女川原子力発電所第2号機 工事計画審査資料	
資料番号	02-補-E-01-0100-6-3 改 11

補足-100-6-3 非常用ガス処理系主要弁
の要目表記載変更について

非常用ガス処理系主要弁の要目表記載変更について

原子炉格納容器調気系主配管の要目表記載変更について

工事計画認可申請	第8-3-3-1-2-2図
女川原子力発電所 第2号機	
名称	T46-F001A,B 構造図
東北電力株式会社

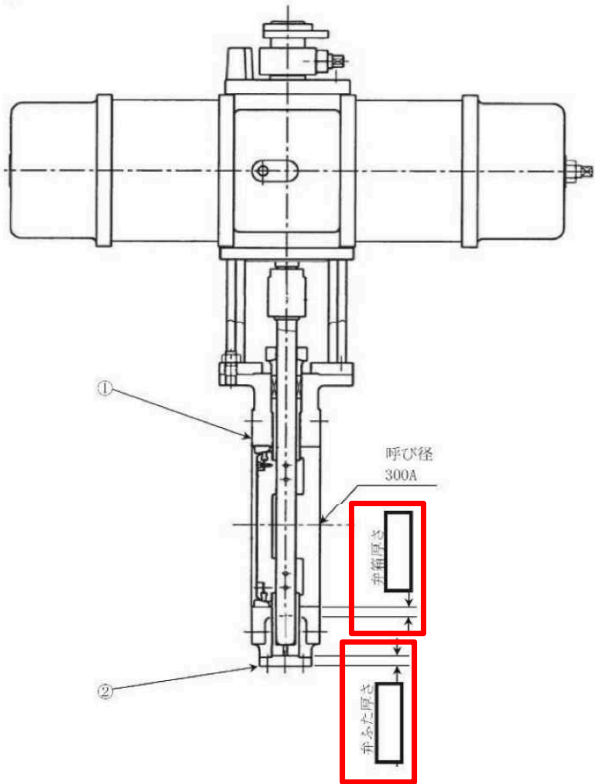
(1) T46-F001A, B 及び T46-F003A, B の弁箱厚さを設計確認値へ記載変更

(2) T46-F001A, B の最高使用圧力、弁ふた厚さ及び弁ふた材料の要目表変更前欄の記載の適正化

: 手続き対象

変更前		変更後
名称		T46-F001A, B		
種類	—	止め弁		
最高使用圧力	kPa	13.7*2, -23.5*3		変更なし
最高使用温度	℃	100		
主要寸法	呼び径	300A		
	弁箱厚さ	[]		[]*4
	弁ふた厚さ	[]		[]*5
材料	弁箱	SCPH2		
	弁ふた	S25C**		
駆動方法	—	空気作動		
個数	—	2		
取付箇所	系統名 (ライン名)	T46-F001A 非常用ガス処理系A系	T46-F001B 非常用ガス処理系B系	変更なし
	設置床	原子炉建屋 O.P. 33.20m	原子炉建屋 O.P. 33.20m	
	溢水防護上の 区画番号	—		
	溢水防護上の配慮 が必要な高さ	—

注記*1：記載の適正化を行う。既工事計画書には「-23.5～13.7」と記載。
 *2：主蒸気管破断事故時において非常用ガス処理系排風機起動前に原子炉棟内の圧力が正圧として作用することを考慮した場合の圧力の最大値を示す。
 *3：主蒸気管破断事故時において非常用ガス処理系排風機起動後に原子炉棟内の圧力及び非常用ガス処理系排風機縮切静圧が負圧として作用することを考慮した場合の圧力の最大値を示す。
 *4：設計確認値を示す。
 *5：既工事計画書に記載がないため記載の適正化を行う。記載内容は、設計図書による。

工事計画認可申請		第8-3-3-1-2-3図
女川原子力発電所 第2号機		
名称	T46-F003A, B 構造図	
東北電力株式会社

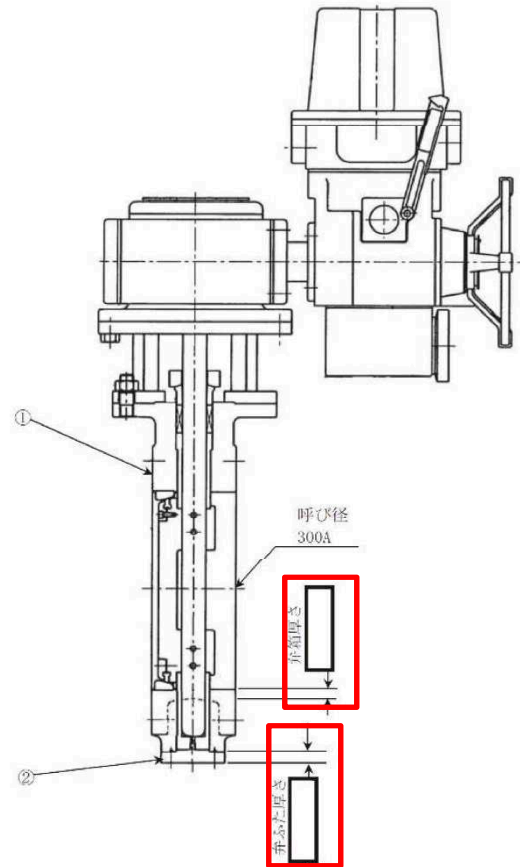
(3) T46-F003A, B の弁ふた厚さ及び材料の要目表変更前欄の記載の適正化

: 手続き対象

変更前		変更後	
名称		T46-F003A,B			
種類	—	止め弁			
最高使用圧力	kPa	23.5		変更なし	
最高使用温度	℃	140			
主要寸法	呼び径	300A			
	弁箱厚さ	mm	<input type="text"/>	<input type="text"/> *1	
材料	弁ふた厚さ	mm	<input type="text"/> *1*2		
	弁箱	—	SCPH2		
駆動方法	弁ふた	—	S25C*2		
	—	—	電気作動		
個数	—	2			
取付箇所	系統名 (ライン名)	T46-F003A 非常用ガス処理系A系	T46-F003B 非常用ガス処理系B系	変更なし	
	設置床	原子炉建屋 O.P. 22.50m	原子炉建屋 O.P. 22.50m		
	溢水防護上の 区画番号	R-2F-1-1	R-2F-1-1		
	溢水防護上の配慮 が必要な高さ	床上0.13m以上	床上0.13m以上

注記*1：設計確認値を示す。

*2：既工事計画書に記載がないため記載の適正化を行う。記載内容は、設計図書による。

図 1 排風機起動前に主蒸気管破断時の原子炉棟内の圧力が正圧側に作用した場合のイメージ

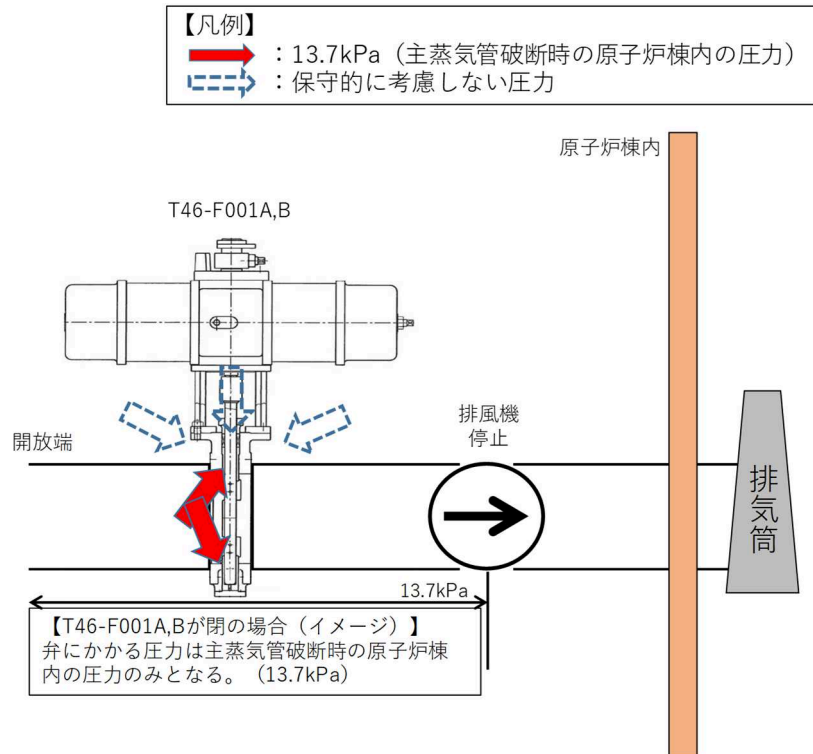
排風機起動前は、主蒸気管破断時の原子炉棟内の圧力が正圧（弁の内から外へ作用する圧力）側に作用するものとして 13.7kPa を設定している。なお、開放端のあるライン上にある当該弁には、本来、弁内外より同等の圧力が作用すると考えられるが、設計上、打ち消す方向の圧力は保守的に考慮していない。弁に正圧が作用する場合のイメージを図 1 に示す。

図 2 排風機起動後に主蒸気管破断時の原子炉棟内の圧力が負圧側に作用した場合のイメージ

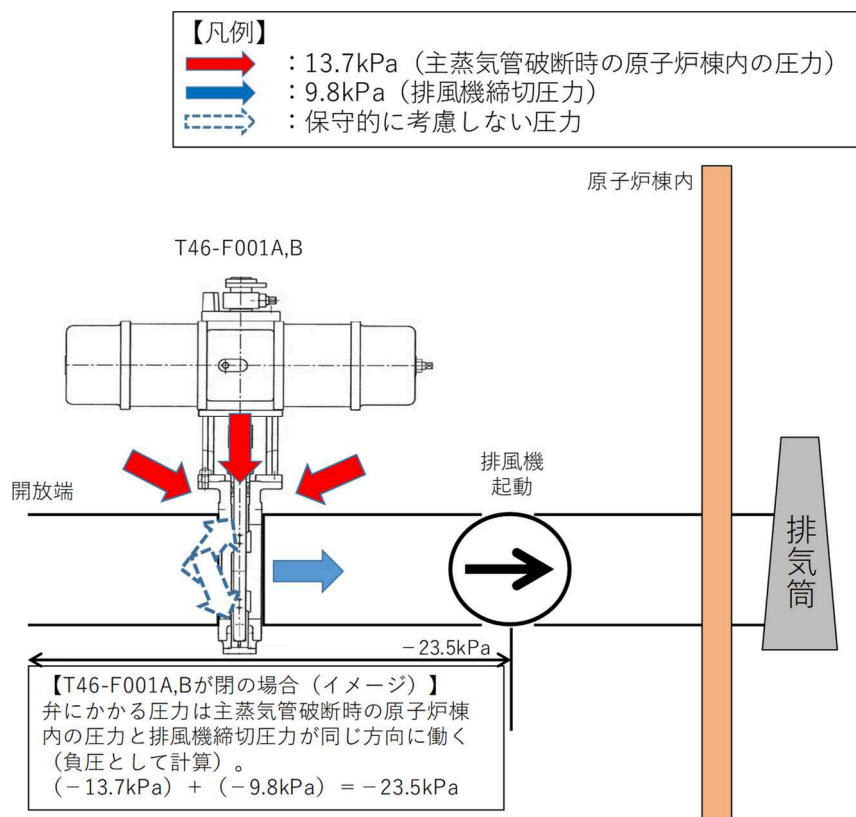
排風機起動後は、主蒸気管破断時の原子炉棟内の圧力に加え排風機による負圧（弁の外から内へ作用する圧力）が作用するものとして -23.5kPa を設定している。この場合、主蒸気管破断時の原子炉棟内の圧力は排風機による負圧と同じ側に作用する圧力として設定する。弁に負圧が作用する場合のイメージを図 2 に示す。

工事計画認可申請	第8-3-4-1-4-4回
女川原子力発電所 第2号機	
名称	原子炉格納容器調気系 主配管の配置を明示した図面（その4）
東北電力株式会社	
AC	2X06

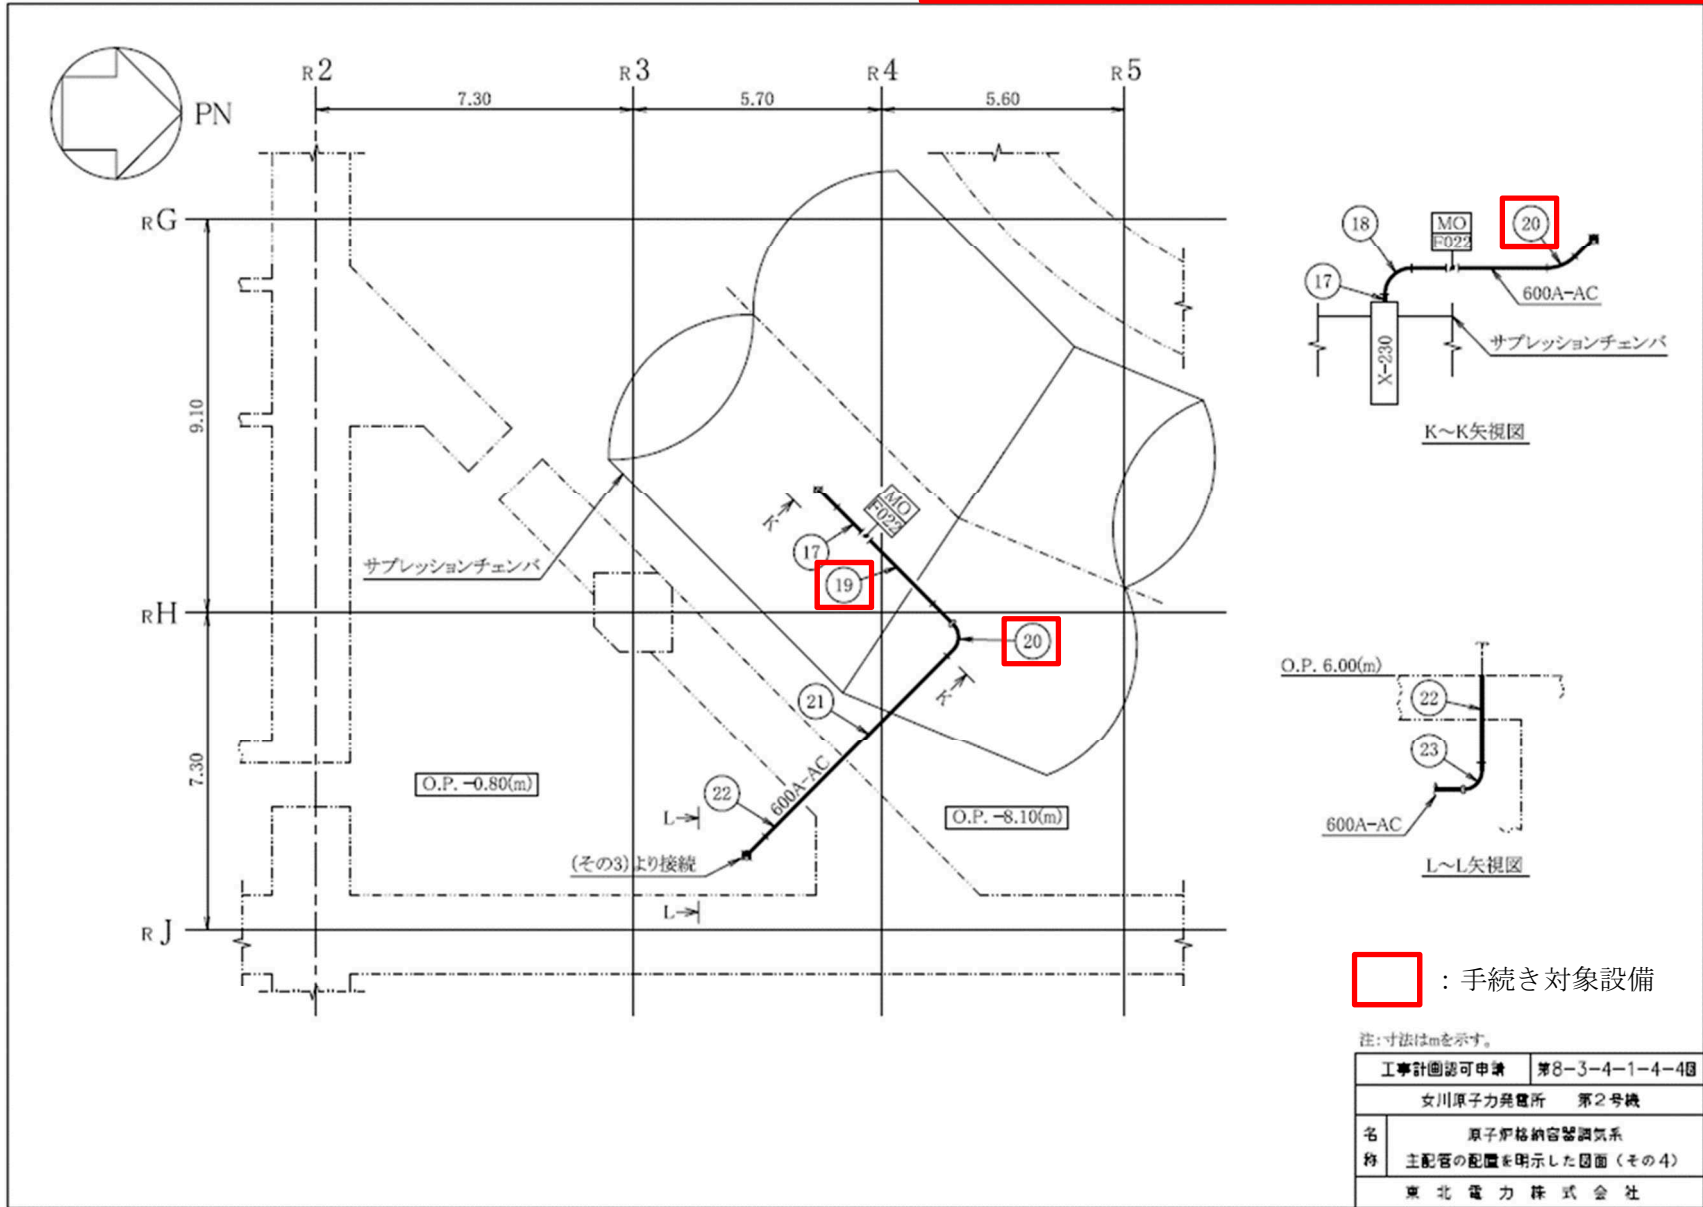
「原子炉格納容器配管貫通部(X-230)～ドライウェル出口配管分岐点」の配管のうち、既設配管の一部を耐震性強化のため厚肉化することが、要目表に適切に記載されていなかったことから要目表の記載の変更を行う。既工事計画において要目表の変更前欄に「－」、変更後欄に厚肉化した配管仕様のみ記載していたことから、当該記載を削除し改めて既設配管の一部厚肉化について記載する。また、厚肉化に伴い SM41C 材を使用していたエルボがなくなり SM400C 材のエルボのみとなることを反映する。

：手続き対象設備

工事計画認可申請	第8-3-4-1-4-2回
女川原子力発電所 第2号機	
名称	原子炉格納容器調整気系 主配管の配置を明示した図面(その2)
東北電力株式会社	
AC	2X06

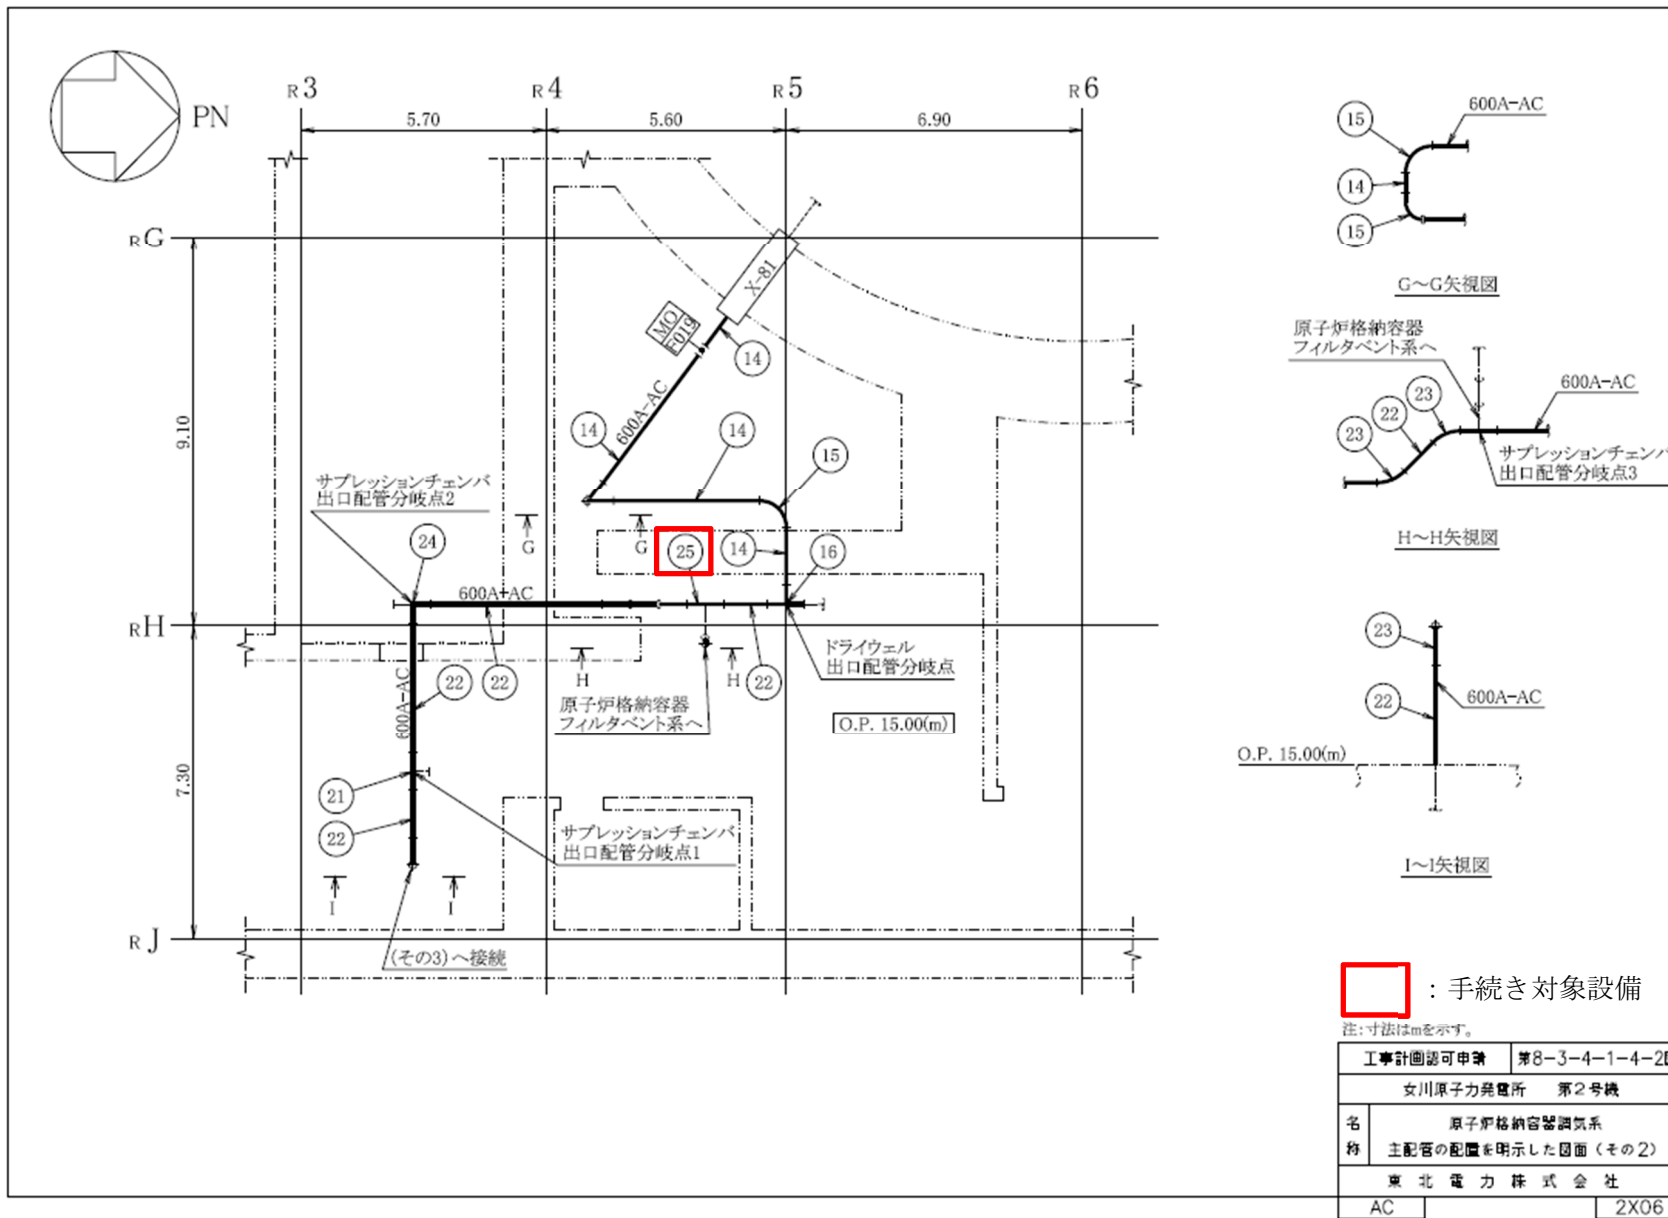
: 手続き対象設備
